**AVIS RELATIF À LA PROTECTION
CONTRE LES EVENTUELS EFFETS NOCIFS ET NUISANCES
PROVOQUÉS PAR LES RAYONNEMENTS NON IONISANTS
GÉNÉRÉS PAR DES ANTENNES ÉMETTRICES STATIONNAIRES**

Commune : JEMEPPE-SUR-SAMBRE - Exploitant : ORANGE

Référence exploitant : 109N1_1/30139N1_1/40139N1_1/50139N1_1

Rapport n° 3816 / 2024

Figure 1 : Vue en plan des lieux de séjour et des points de contrôle

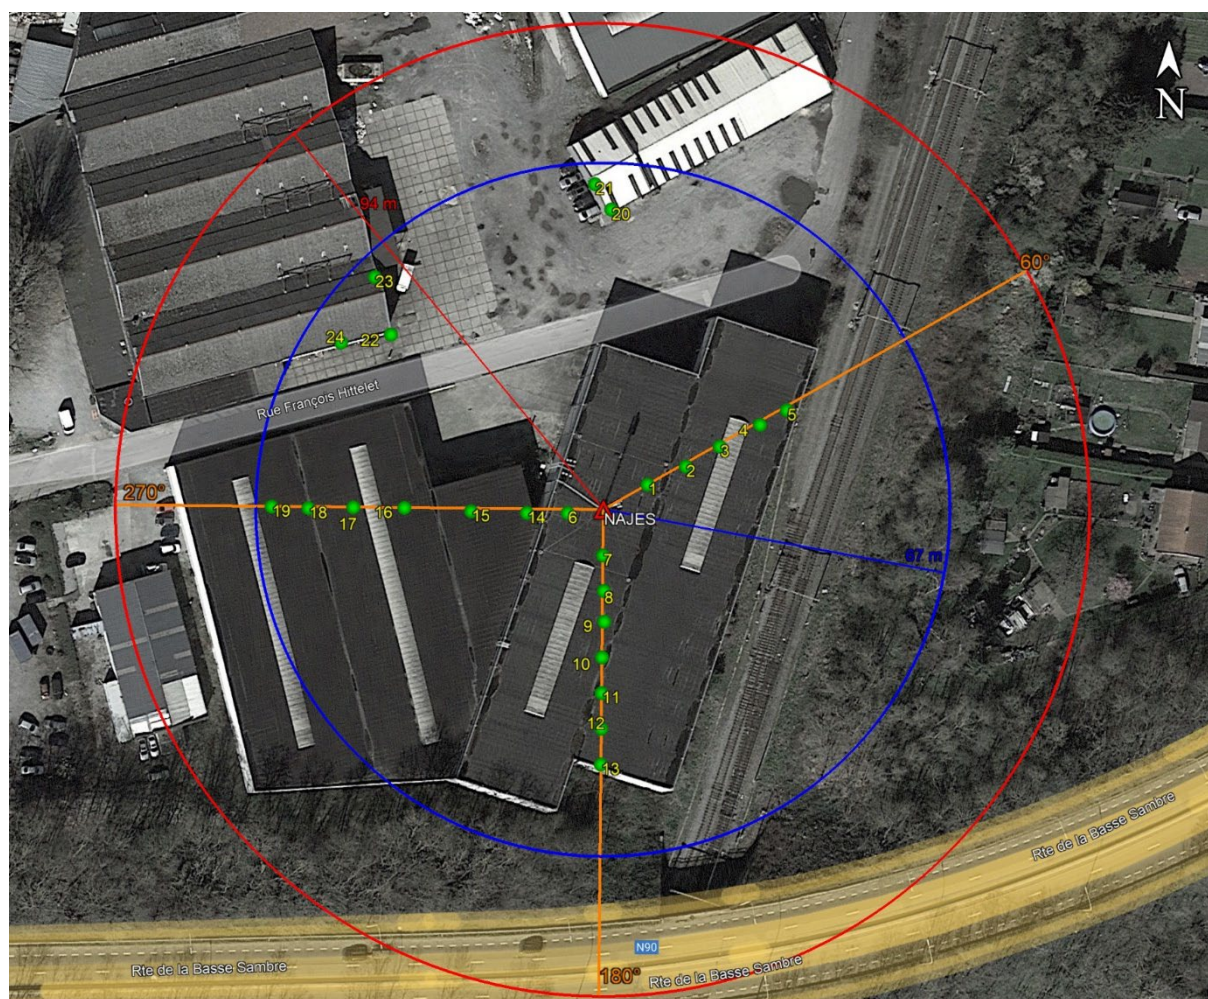
Les fréquences d'émission, la puissance rayonnée par chacune des antennes et leur gain permettent de déterminer le rayon de la zone à analyser. Tout dépassement de la limite par installation est exclu en dehors de cette zone. Le tableau 2 reprend les 35 LS² pour lesquels l'indice d'exposition est le plus élevé. Les différentes colonnes indiquent :

- le numéro du point de contrôle repris sur un des plans de la figure 1 ;
- le numéro du LS dans lequel se trouve le point de contrôle de la 1^{ère} colonne ;
- l'atténuation d'obstacle prise en compte pour le calcul de l'indice d'exposition dans le LS ;
- le résultat du calcul de l'indice d'exposition.

En ce qui concerne les antennes de l'installation mentionnées dans le tableau 1, la distance maximale à laquelle la limite pourrait être atteinte, à l'extérieur, est égale à 89,4 m. S'il n'y a pas de LS à une distance inférieure, les antennes respectent forcément la limite d'immission.

Dans le cas des LS situés à l'intérieur des bâtiments, une atténuation d'obstacle est prise en compte et il en résulte que la distance maximale à laquelle la limite pourrait être atteinte se réduit à 63,3 m.

Figure 2 : Vue en plan des installations d'antennes dans un rayon de 300 mètres autour de l'installation faisant l'objet de la demande d'avis

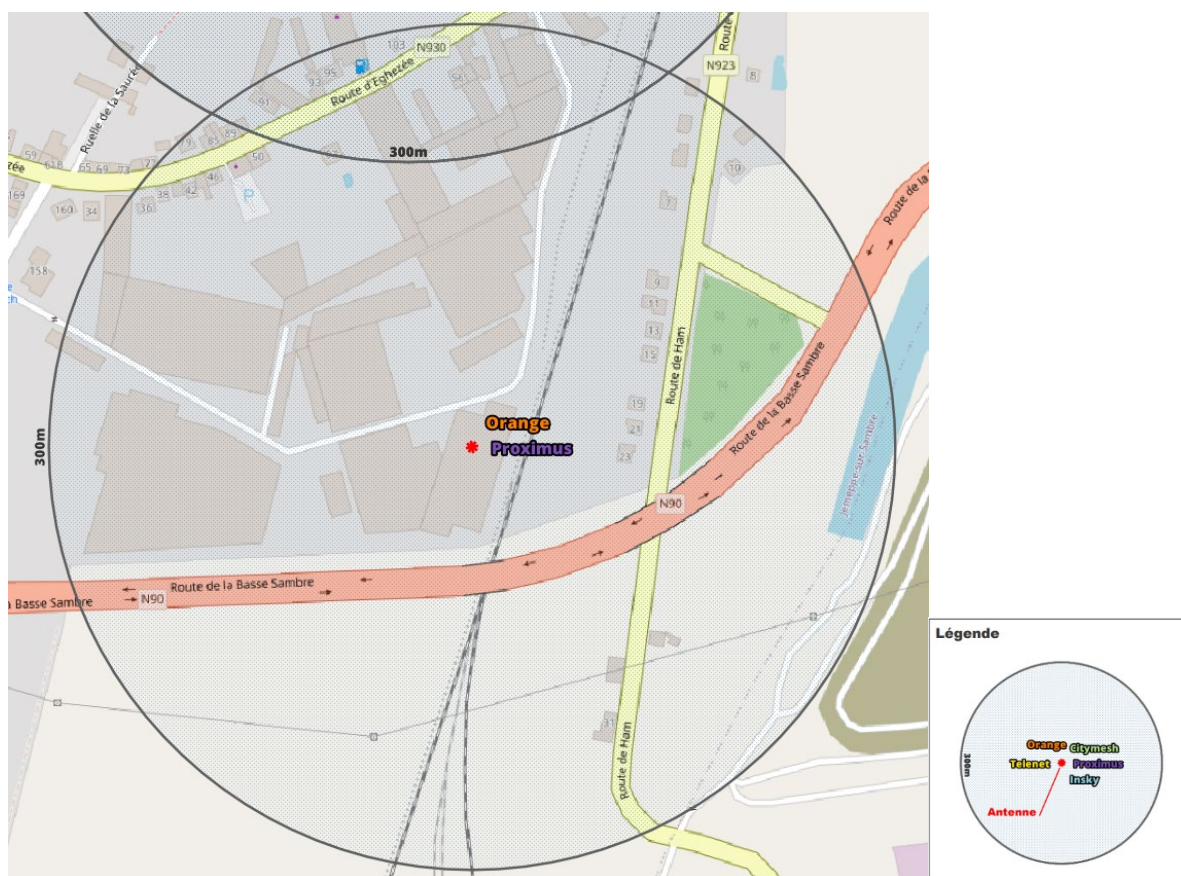
- il y a au plus 4 installations d'antennes émettrices stationnaires présentes dans la zone d'évaluation de 300 mètres de rayon représentée dans la figure 2, y inclus l'installation référencée dans le paragraphe 2 : la limite cumulative définie à l'article 4, §2 du décret est

- b) il y a exactement 5 installations d'antennes émettrices stationnaires présentes dans la zone d'évaluation de 300 mètres de rayon représentée dans la figure 2, y inclus l'installation référencée dans le paragraphe 2 et il existe, pour 3 ou 4 de ces installations, un avis attestant le respect de la limite abrogée de 3 V/m : la limite cumulative définie à l'article 4, §2 du décret est nécessairement respectée dans les lieux de séjour à l'intérieur de la zone d'évaluation de 300 mètres de rayon ;

- c) dans tous les autres cas, il a été vérifié que la limite cumulative définie à l'article 4, §2 du décret n'est pas dépassée dans les lieux de séjour sur base du nombre d'installations localisées dans la zone d'évaluation de 300 mètres de rayon représentée dans la figure 2, de leur localisation ainsi que des données inscrites dans la figure 1 et au paragraphe 4 du présent avis et dans les avis attestant le respect de la limite par installation ou de la limite abrogée de 3 V/m relatifs aux autres installations reprises dans la figure 2.

Compte tenu des considérations ci-dessus, il apparaît que l'intensité du rayonnement électromagnétique généré, dans les lieux de séjour situés dans un rayon de 300 mètres autour de l'installation référencée dans le paragraphe 2, par l'ensemble des antennes émettrices stationnaires de l'ensemble des exploitants du même site d'antennes émettrices stationnaires respecte la limite fixée à l'article 4, § 2 du décret.
